INFORME N° 00682-2024-SENACE-PE/DEIN

ASUNTO : Se da conformidad del "*Informe Técnico Sustentatorio (ITS) para la Variante de la Línea de Transmisión 220 kV S.E. Paquillusi – S.E. Pumiri para la Conexión de la Central Hidroeléctrica San Gabán III al Sistema Eléctrico Interconectado Nacional (SEIN)*", presentada por Hydro Global Perú S.A.C.

REFERENCIA : Trámite E-ITS-00029-2024 (28.01.2024)

FECHA : San Isidro, 27 de junio de 2024

Figura 1: Distancia de las torres a los cuerpos de agua más cercanos

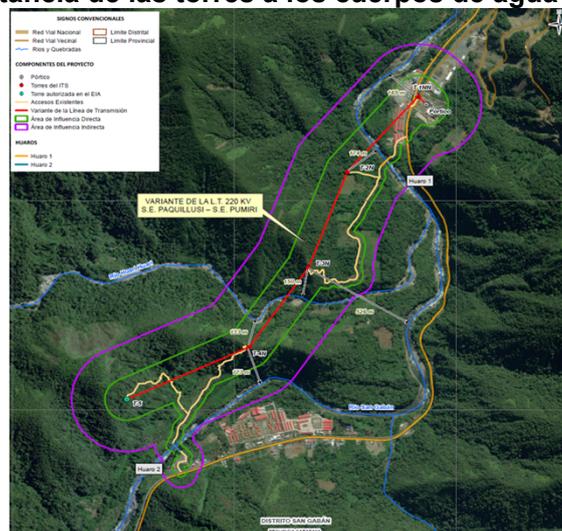
Es importante mencionar que, mediante información complementaria (Oficio N° 00453-2024-SENACE-PE/DEIN), en atención a la solicitud de información complementaria del ítem 4.6 y 4.7 del Informe Técnico N° 0008-2024-ANA-DCERH/RVVS, el administrado no plantea medidas específicas en cuanto al manejo de recursos hídricos, puesto que, no ha identificado impactos ambientales que pudieran afectar la calidad y cantidad del agua superficial y subterránea. No obstante, en el ítem VI-2.6 presentó inicialmente un programa de monitoreo de calidad de agua en cuatro (4) estaciones ubicadas aguas arriba y aguas abajo de los cruces de accesos existentes con los cuerpos de agua, donde proyectaban hacer uso de huaros existentes que se encuentran 14 metros por encima del cuerpo de agua.
